# PROPUESTAS DE MEJORAS AL DISEÑO DE DETALLE DE LA PLMQ

## 13. ESTACIÓN 08 – LA ALAMEDA

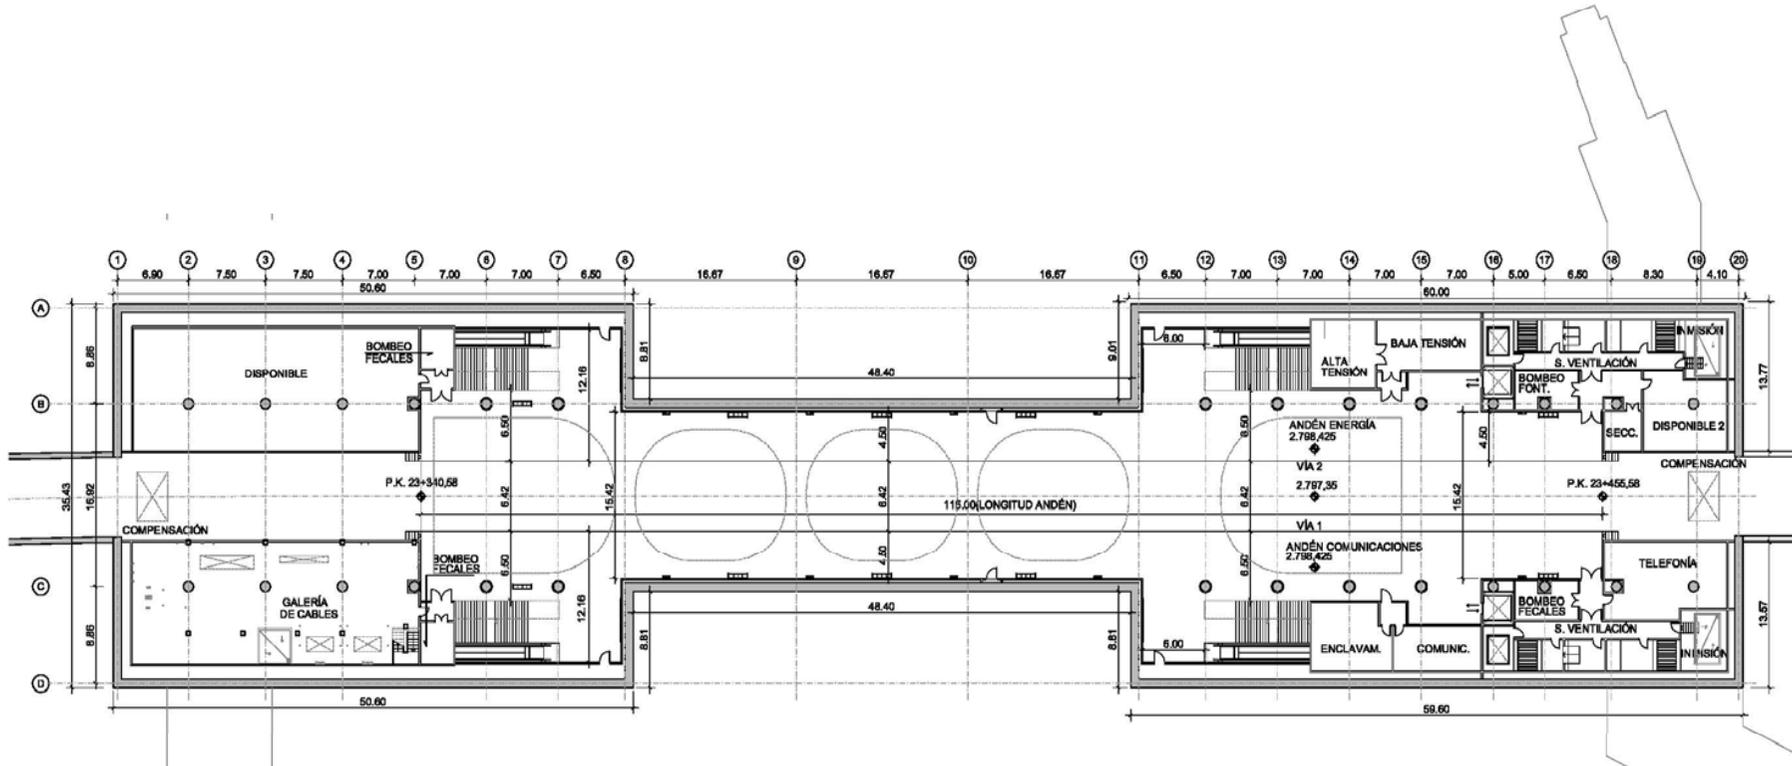
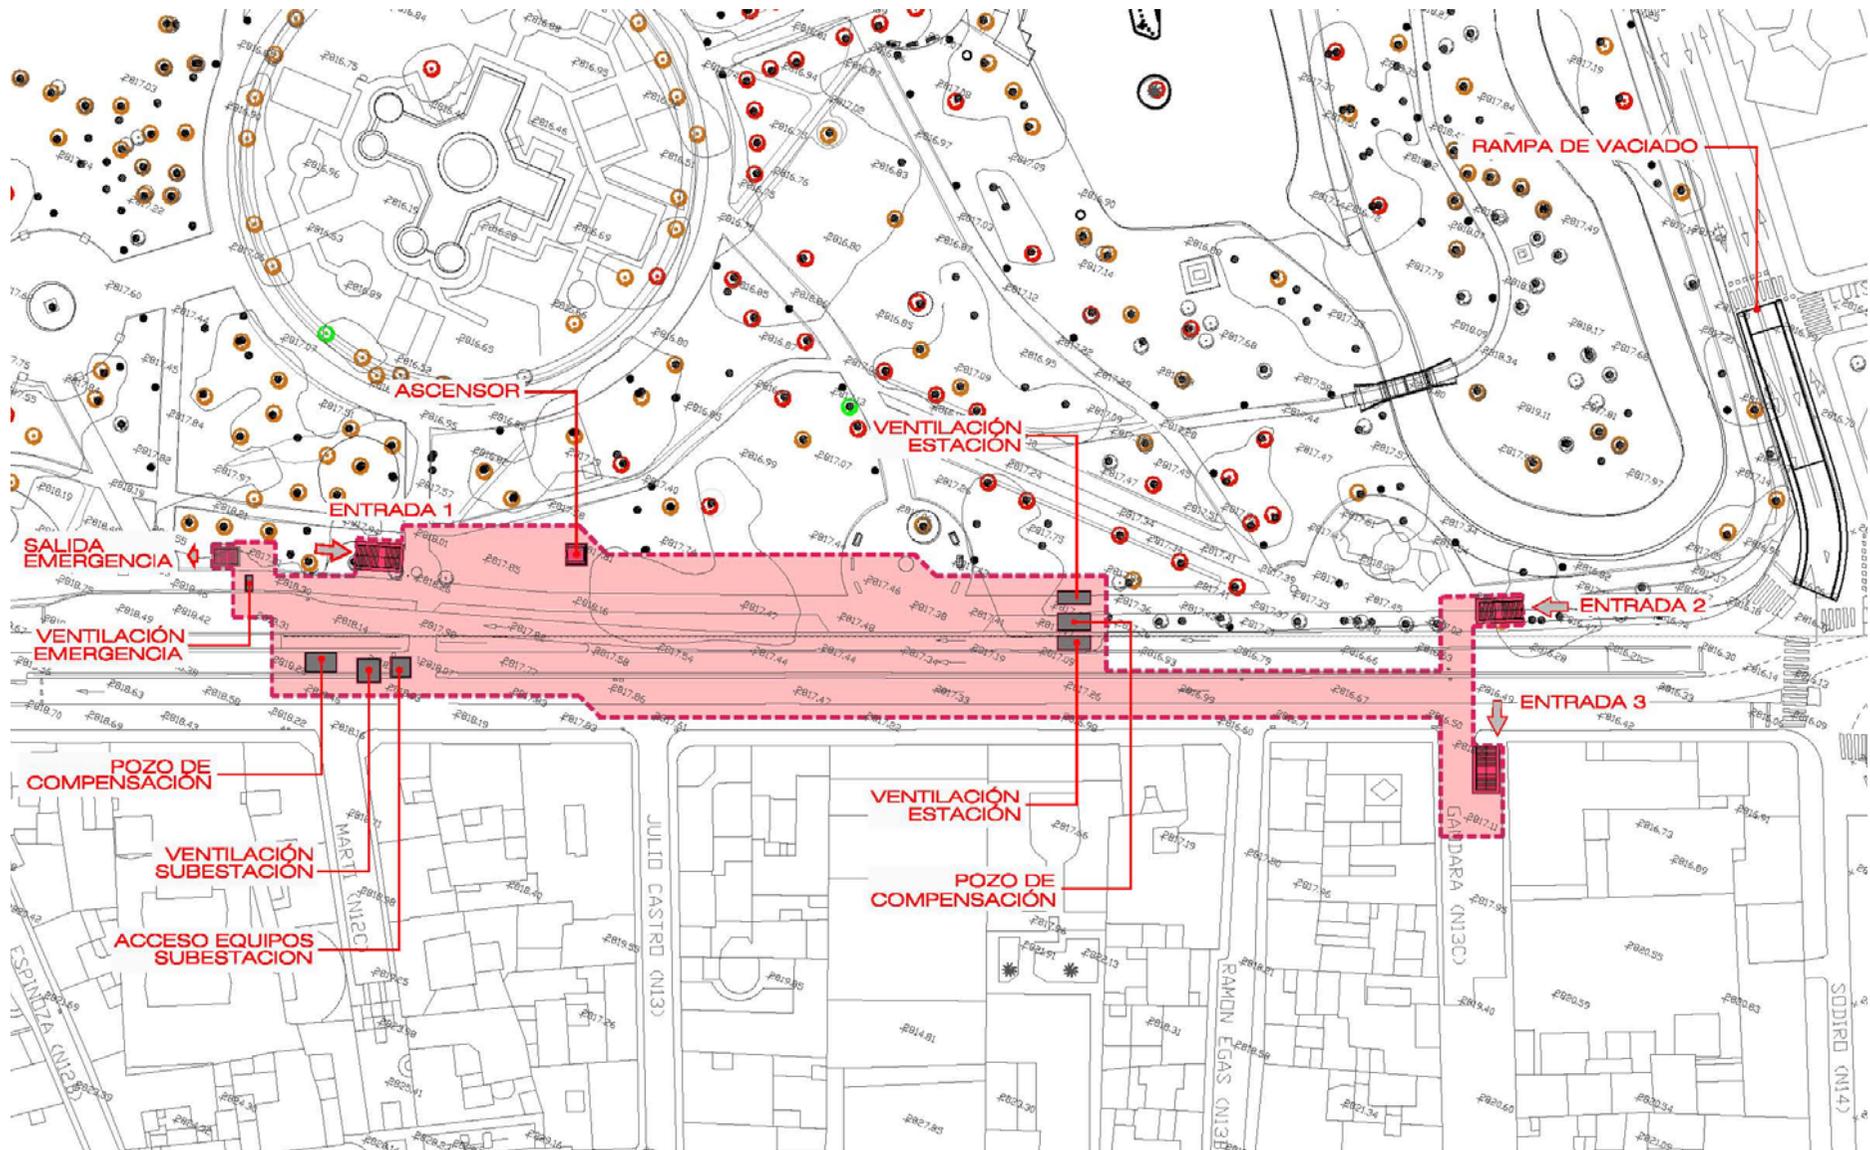
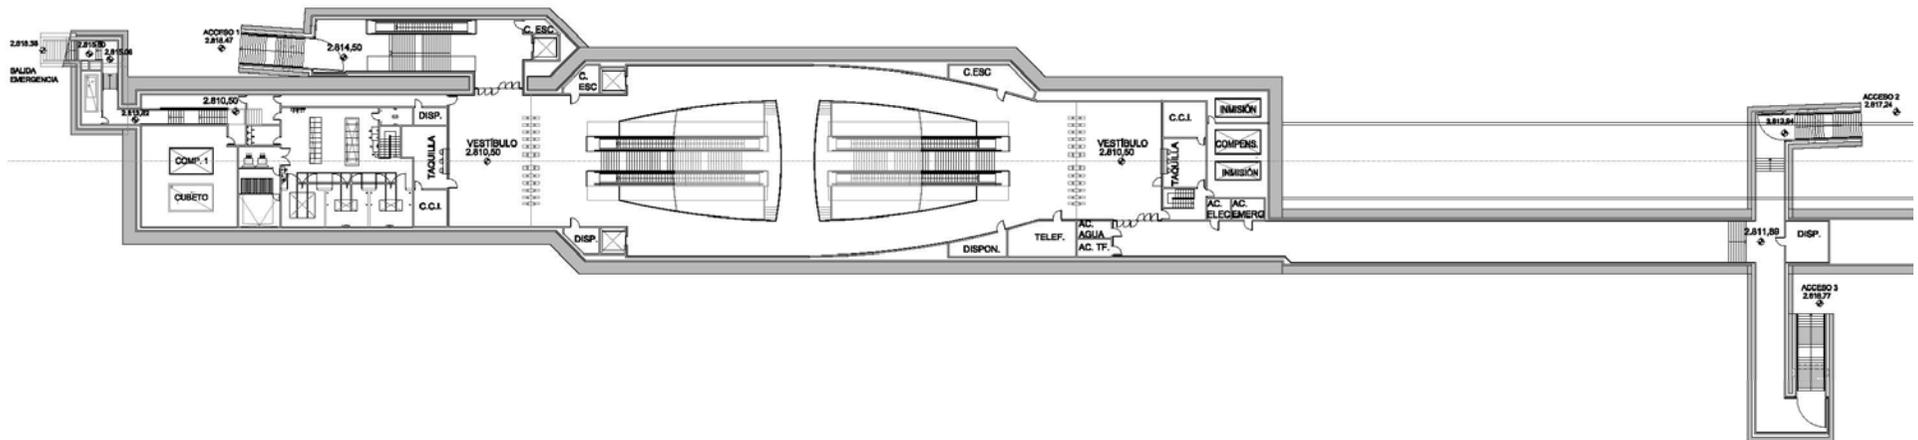
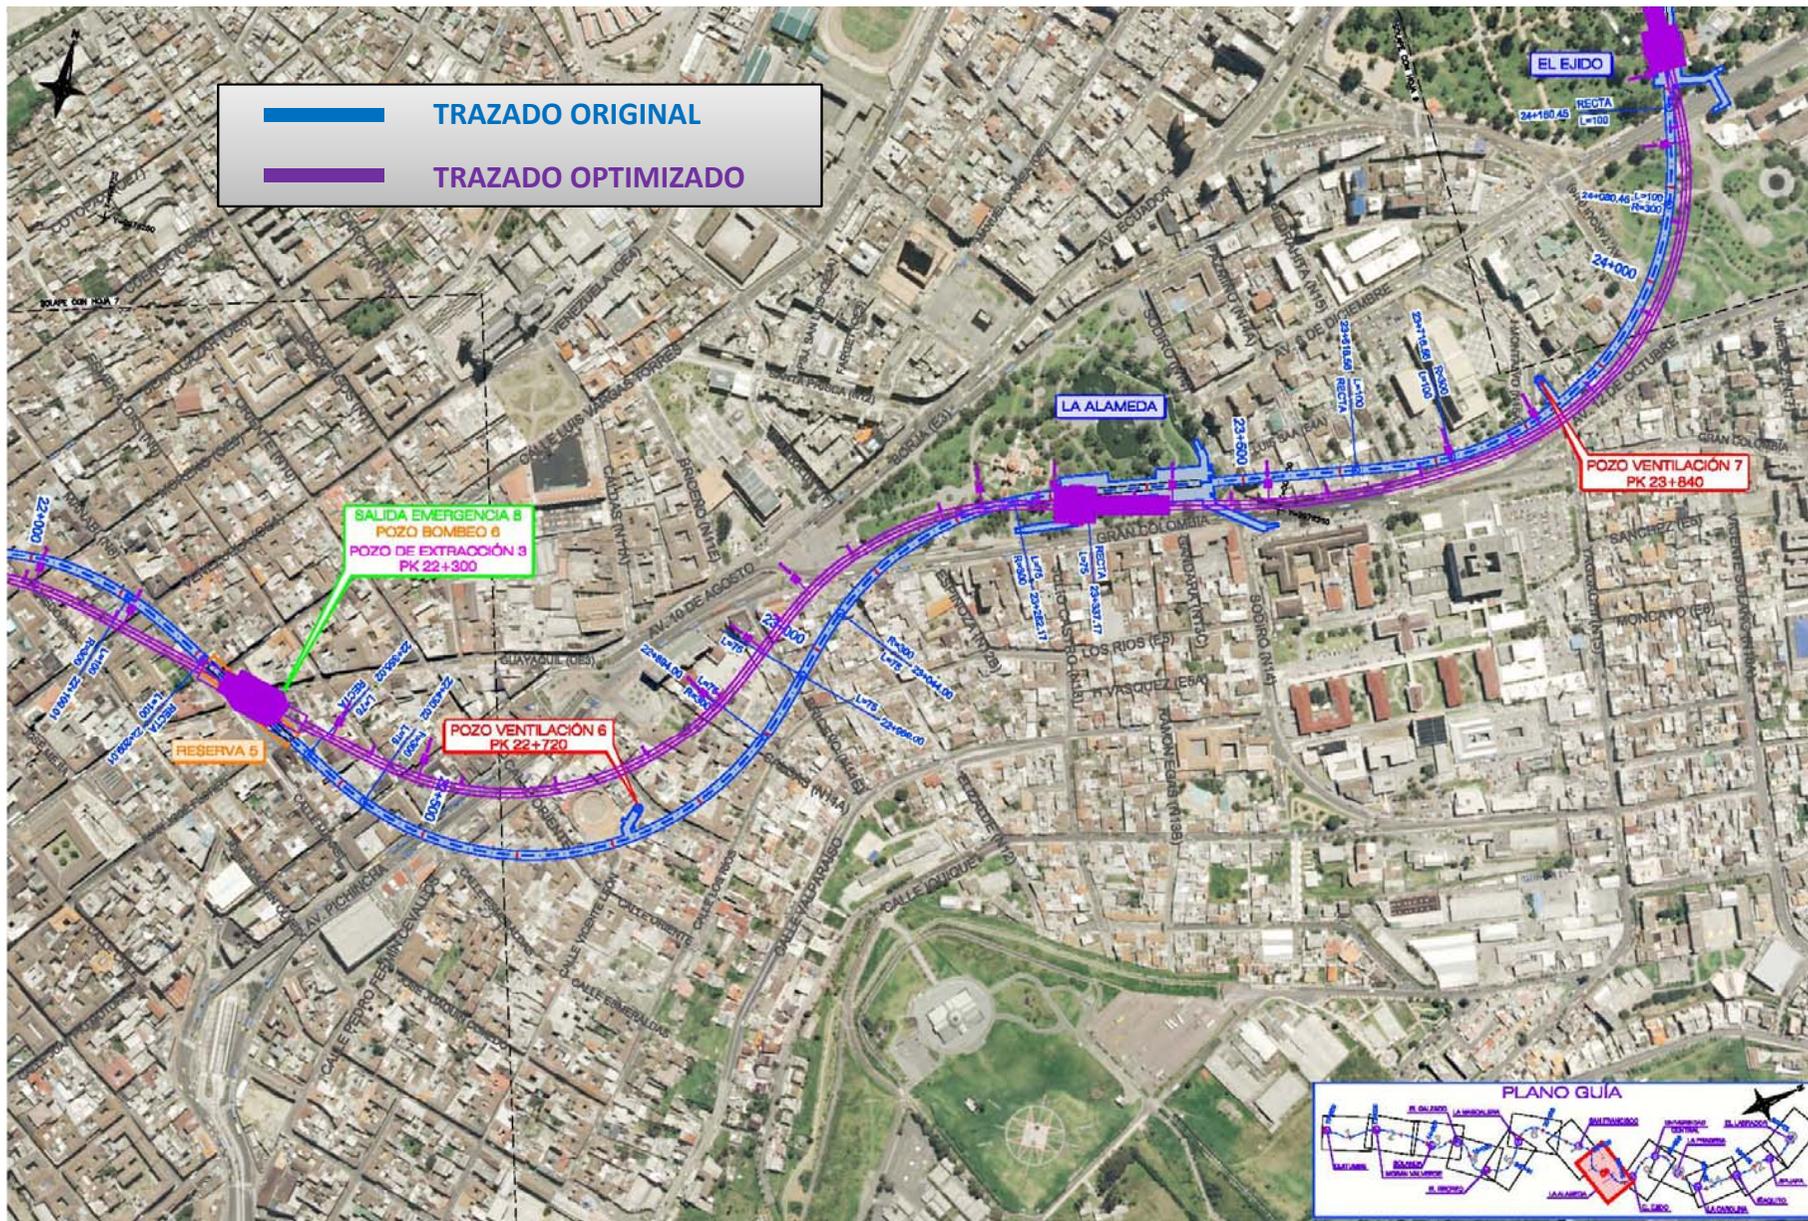
- 1) Se cambia a un modelo “San Francisco”
- 2) Se reduce el volumen de la estación (de 101.000 a 70.000 m<sup>3</sup>)
- 3) Se reduce la superficie de ocupación de 4.800 al entorno de 3.000 m<sup>2</sup>
- 4) Se eliminan las pilas pilote

- ✓ Todas las alternativas permiten salvar con el trazado el paso bajo un edificio de varias alturas
- ✓ Se consigue compatibilizar la solución con los árboles patrimoniales
- ✓ Se reduce notablemente el volumen de la estación y se eliminan las 28 pilas pilote.
